**Европейская экономическая комиссия**

**Всемирный форум для согласования  
правил в области транспортных средств**Рабочая группа по общим предписаниям,  
касающимся безопасности**113-я сессия**

**Поправки к правилам, касающимся  
транспортных средств, работающих на газе:  
Правила № 67 (транспортные средства,  
работающие на СНГ)****Предложение по дополнению к поправкам серии 01  
к Правилам № 67 (транспортные средства,  
работающие на СНГ)****Представлено экспертом от Европейской ассоциации  
по сжиженным нефтяным газам\***

## «Приложение 2А – Добавление 1

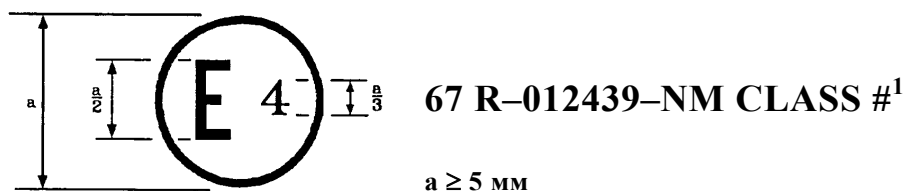
Схема знака официального утверждения типа неметаллических, металлических либо смешанных (металлических/неметаллических) элементов оборудования СНГ и элементов оборудования СНГ, содержащих неметаллические, металлические либо смешанные (металлические/неметаллические) части, совместимые с бензиновым топливом. Буквой N обозначаются неметаллические элементы оборудования. Буквой М обозначаются металлические элементы оборудования. Буквами NM обозначается комбинация металлических и неметаллических элементов оборудования. (См. пункт 6.17 настоящих Правил.)

Приведенный выше знак официального утверждения проставляют на элементе оборудования СНГ или – если этот элемент оборудования устанавливается таким образом, что к нему не имеется беспрепятственного доступа, – на опознавательной табличке, помещаемой в моторном отделении и прикрепляемой к видимой несъемной детали шасси.

Этот знак официального утверждения указывает, что данный элемент оборудования официально утвержден в Нидерландах (Е4) на основании Правил № 67 под номером официального утверждения 012439. Первые две цифры номера официального утверждения указывают на то, что официальное утверждение было предоставлено в соответствии с предписаниями Правил № 67 с внесенными в них поправками серии 01.»
